# 1号機原子炉格納容器内部調査結果について

東京電力ホールディングス株式会社

2023年5月23日

## 事前意見・質問に対するご回答

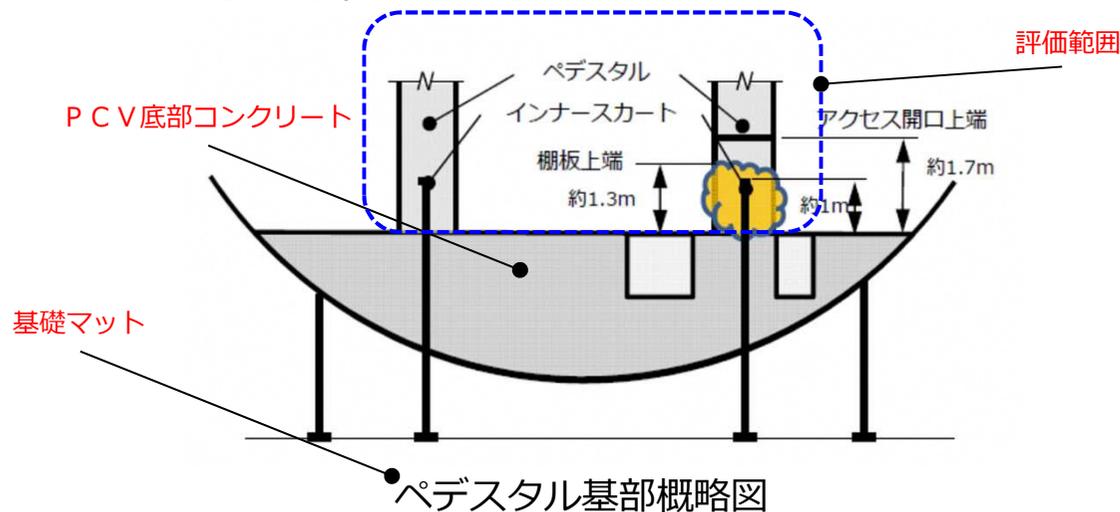
- IRIDによる評価ではペDESTALがデブリと接触したと考えられる部分の損傷を推定して評価を行っている。ペDESTALが載っているベースマットもデブリで影響を受けているが、その部分の評価はどのように行われているのか。（大越委員）

- IRIDによる評価ではP C V底部コンクリートより上部のペDESTAL部分をモデル化し解析を行っている。デブリの接触により損傷した部分についてはモデルの厚さ及び境界条件に設定を反映している。（P C V底部コンクリート部分の直接的な解析はIRID評価では実施されていない）
- P C V底部コンクリートに対するデブリ接触を含め、ペDESTALの健全性への影響については内部調査結果を反映し引き続き検討を行う方針。
- また、上記の評価結果に依らずダスト飛散抑制にかかわる機動的対応及びP C V閉じ込め強化により周囲への影響を防ぐ対策を進める。

写真3. ペDESTAL外棚状堆積物断面

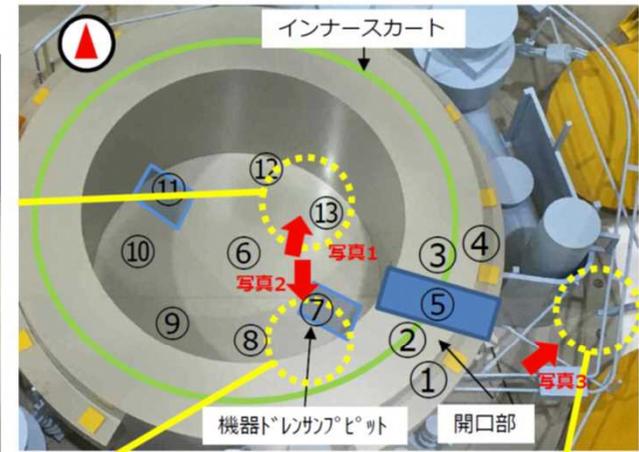
- 写真の棚状堆積物が層状を示しており、将来的にはこの性状についても解明が必要となる。これ以外にも堆積した固体状デブリがあるのだが、これらの固体状デブリの回収については、どのくらいの時期（〇〇年度等）までに最初の回収見込みなのか？ロードマップで示されていると思うが、今回の調査結果を受けて何か進展があればお示しいただきたい。（田上委員）

- 燃料デブリ取り出し（取り出し規模の更なる拡大）は、3号機を先行して検討を進め、1号機に展開することを想定している。そのため、1号機の固体状デブリの回収の時期は現時点では未定となっている。
- なお、1号機の取り出し工法の検討に当たっては、今回のPCV内部調査の結果も踏まえて検討してまいります。

ROV-Bの装置構成

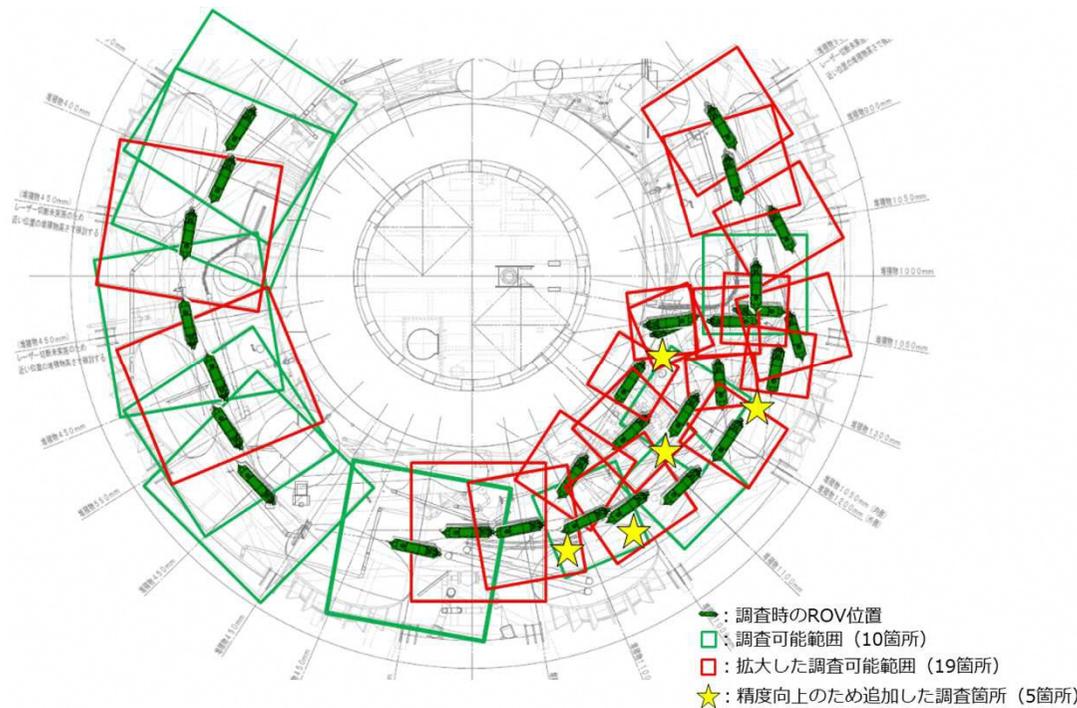
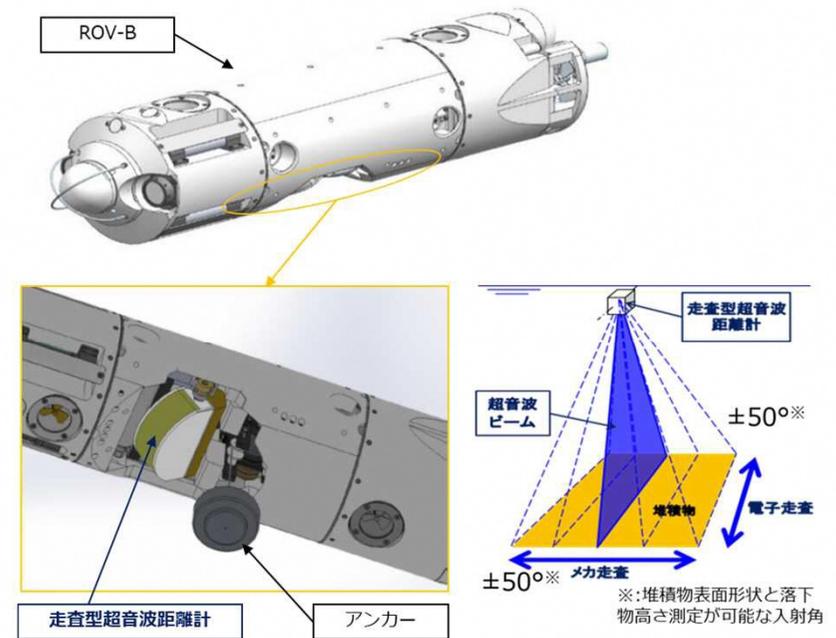
- 超音波走査型ROVの精度については不明だが、このような手段を駆使してしっかりした測量を行い、この地方に頻発する地震が損傷著しい原発構造にどの程度の影響があるのかを明らかにして、県民の不安解消に努めていただきたい。（原委員）

- ROV-Bに搭載されていた走行型超音波距離計については、搭載する装置や計測条件により制限があるものの、今後の廃炉作業や、既設建造物の調査に活用できる見込みはあるものと考えている。
- なお、今後の走行型超音波距離の活用にあたっては、今回の調査により得られた知見を踏まえ、調査対象機器や調査ニーズを抽出した上で、検討してまいります。

今回の調査では、ROVの中央底部に走行型超音波距離計を搭載し、PCV水位は調査期間中一定（PCV底部から約2mの水深）であると前提条件を設定した上で、水面でROVを固定し、1箇所約75分間の調査時間をかけ、計34箇所の点群データを取得している。

- ROV-Bによる堆積物3Dマッピングについては、3月4日から調査を開始、3月7日にかけて調査を完了したことから、翌8日にROV-Bのアンインストールを実施
- 調査実績としては、当初計画していた29箇所から、3Dマッピング精度向上のために5箇所を追加し、計34箇所の範囲において調査を実施しており、評価期間は1~2カ月程度を計画

ペDESTAL内イメージ図

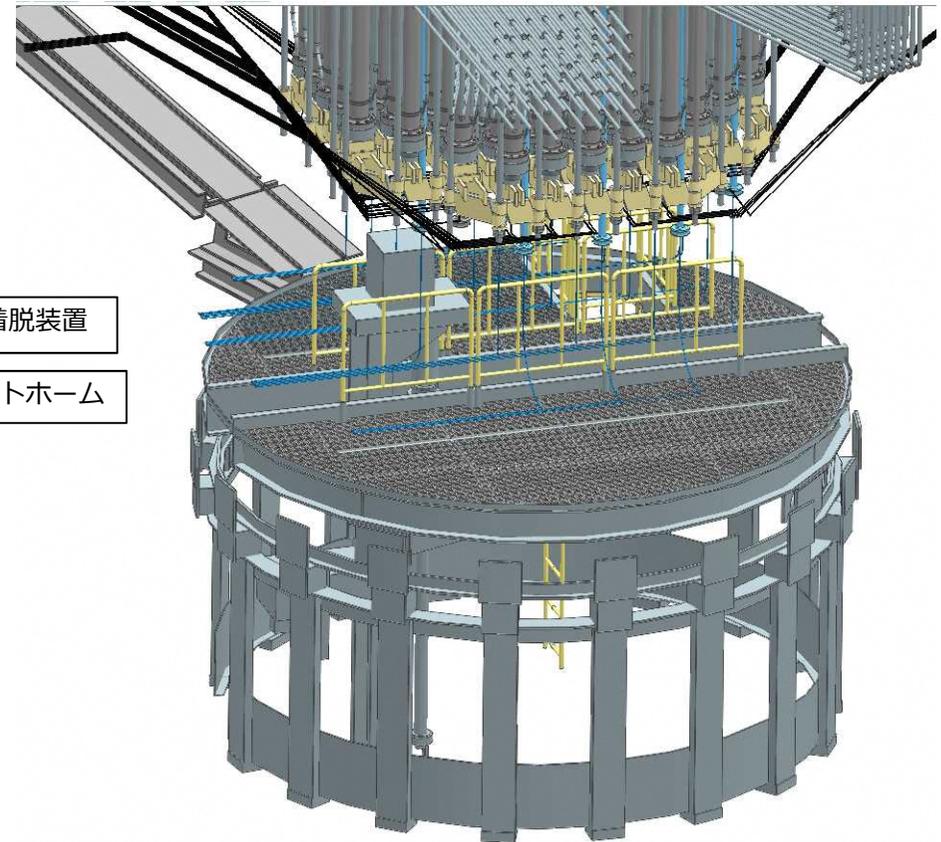
- 1号機PCV内部調査ROV-A2調査実施状況把握のためにPCV底部・ペDESTAL内の機器配置図を示すこと。
- PCV内部調査ROV-A2調査実施状況にてペDESTAL内部の調査状況、調査結果が映像と共に説明されているが、その状況を理解するためには、ペDESTAL内の機器、配管、計装配管、電気ケーブル、構造物等の全体が分かる機器配置図を提示して、説明すること。  
(高坂原子力対策監)

- 事故前のペDESTAL内にはCRD交換機が設置されていたことから、CRD交換機概念図とペDESTAL内イメージ図を次スライドに示す。  
(No.8回答参考) ペDESTAL内機器配置イメージ参照

ペDESTAL・インナースカートの情報

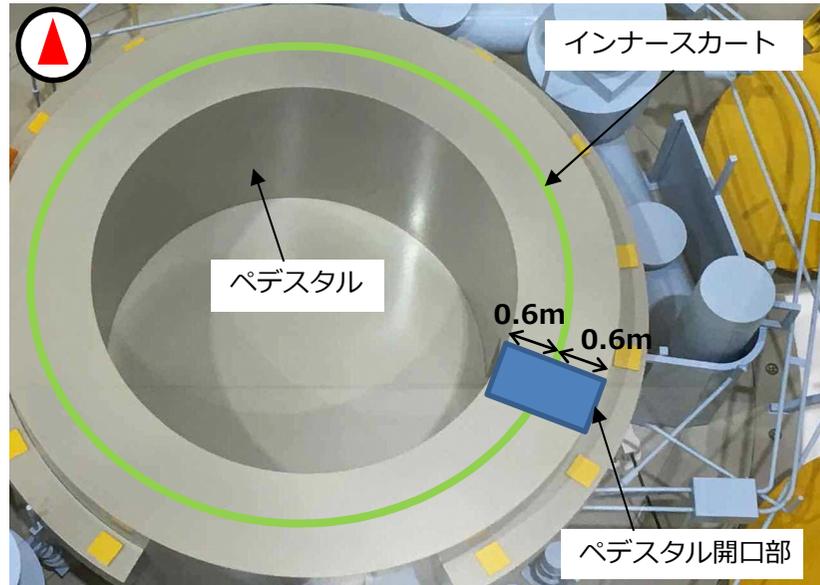
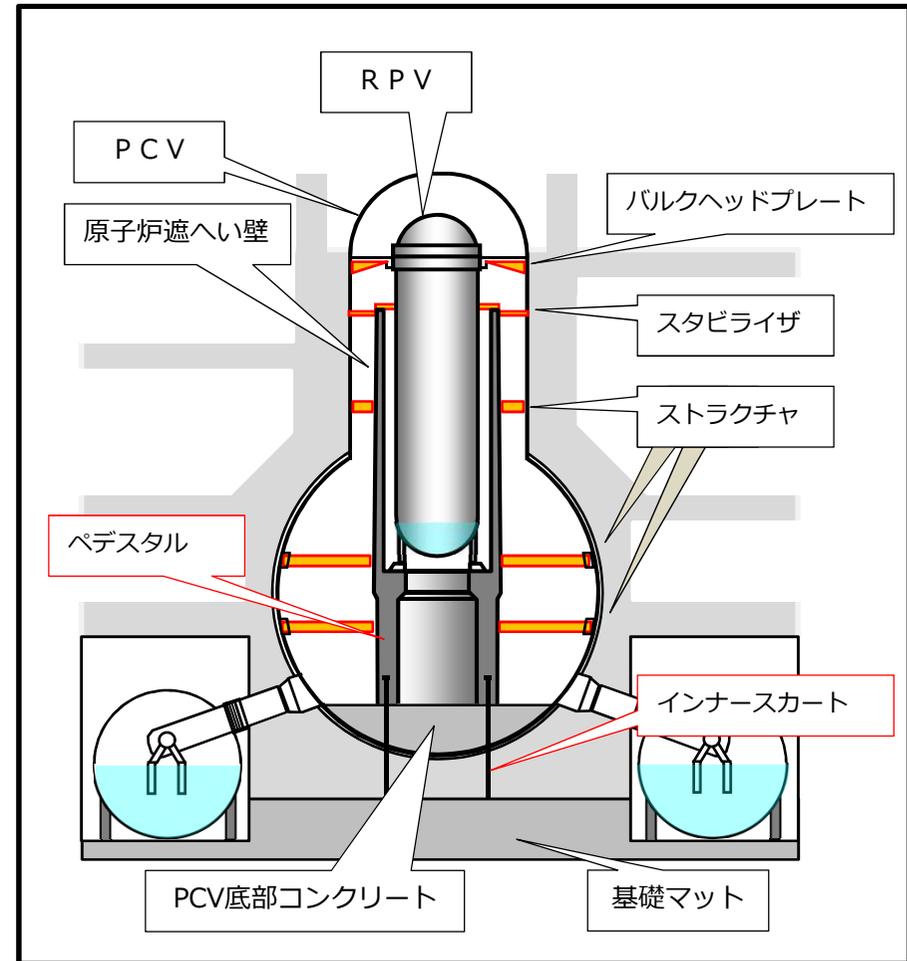
- 1号機PCV内部調査ROV-A2調査実施状況把握のためにPCV底部・ペDESTAL内の機器配置図を示すこと。
- 1号機RPVペDESTALの構造図、鉄筋・インナースカートの配置図（位置、寸法を含む）を示すこと。
- ペDESTAL内壁の配筋やインナースカートの露出状況が確認されているが、ペDESTALの構造、鉄筋・インナースカートの設置位置、寸法等の情報が不足している。（高坂原子力対策監）

- ペDESTAL内の機器配置に関しては質問No.8を参照
- ペDESTALの構造、鉄筋・インナースカートの設置位置、寸法等の情報について次スライドに示す。  
(No.9回答参考) ペDESTAL・インナースカートの位置に関する資料参照

<p>ペDESTAL寸法</p> <ul style="list-style-type: none"> <li>・厚さ：約1.2m</li> <li>・内径：約5m</li> <li>・外径：約7.4m</li> <li>・高さ：約8.5m</li> </ul>	<p>ペDESTAL開口部寸法</p> <ul style="list-style-type: none"> <li>・幅：約0.77m</li> <li>・高さ：約1.7m</li> <li>・奥行き：約1.2m</li> </ul>	<p>インナースカート寸法</p> <ul style="list-style-type: none"> <li>・PCV底部からの高さ：約1m</li> <li>・厚さ：約0.04~0.09m※</li> <li>・天板の幅：約0.15m</li> <li>・天板の厚さ：約0.04m</li> <li>※設置高さにより異なる</li> </ul>
---	--	---

写真1.ペDESTAL基礎部付近の状況

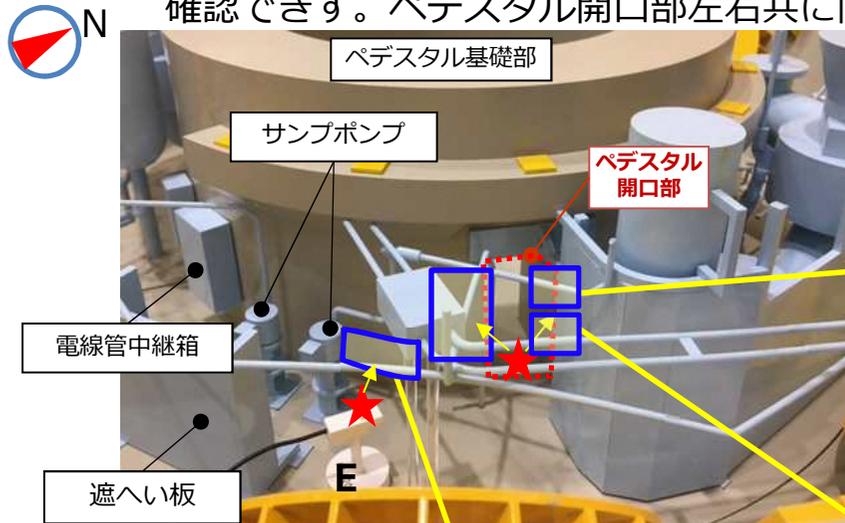
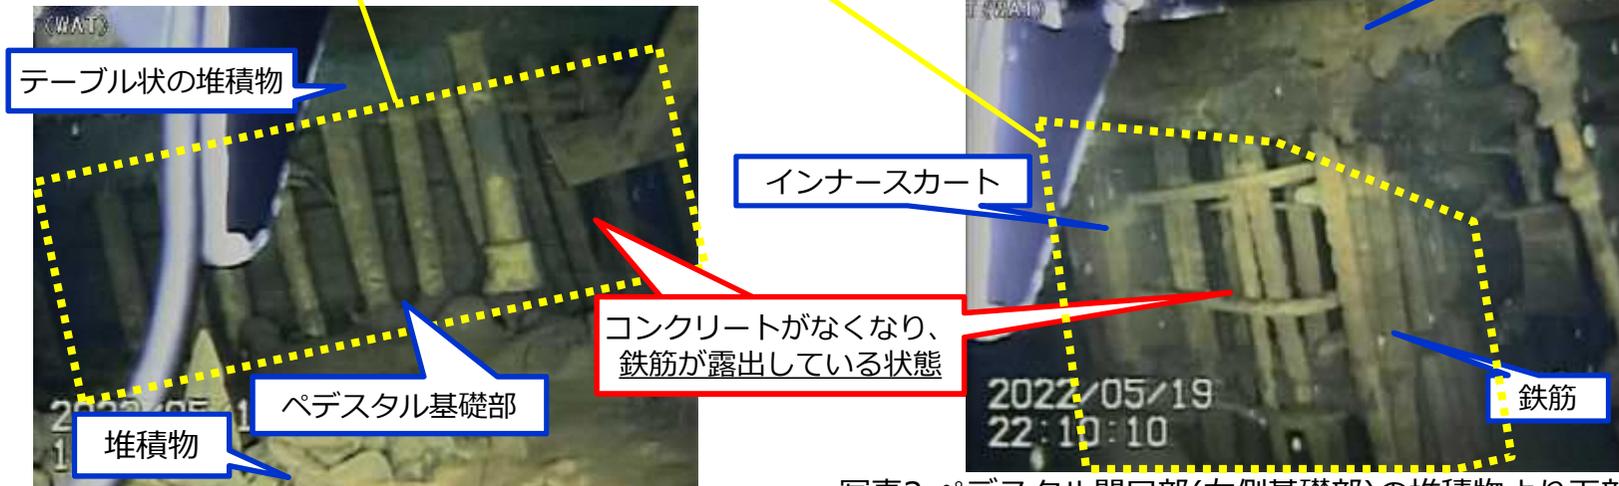
- ・ ROVで撮影・調査が既にできている（撮影済）範囲
- ・ 今後、調査を追加すべき計画範囲
- ・ コンクリートのえぐれ深さ（えぐれ深さが等しい点を繋ぐと等高線のような図となる筈）
- ・ IRIDの解析における仮定条件と異なる部分

- ① 図面の開示については控えさせて頂く
- ② ペDESTALの平面展開図に以下を記載する
  - ROVで撮影・調査が既にできている（撮影済）範囲  
→次スライド以降（No.13回答参考①～④）参照
  - 今後、調査を追加すべき計画範囲  
→今回の調査により得られた知見を踏まえ、調査対象機器や追加調査ニーズを抽出した上で、検討してまいります。
  - コンクリートのえぐれ深さ（えぐれ深さが等しい点を繋ぐと等高線のような図となる筈）  
→今回の調査結果からは定量的な値として評価するのは困難である。よって、ペDESTAL内部については保守的に全周がインナースカートまでのえぐれ深さであることを想定し、評価においては設定している。
  - IRIDの解析における仮定条件と異なる部分  
→事前の質問<No.4>参照
- ③ 図面の開示については控えさせて頂く
- ④ 次スライド以降（No.13回答参考⑤）参照

- テーブル状の堆積物があり、当該堆積物下部の壁面を確認したところ、コンクリートがなく、鉄筋、インナースカートが露出していることを確認。PCV底部にも堆積物があり、当該堆積物下部の状況は確認できず。ペDESTAL開口部左右共に同様の状態。
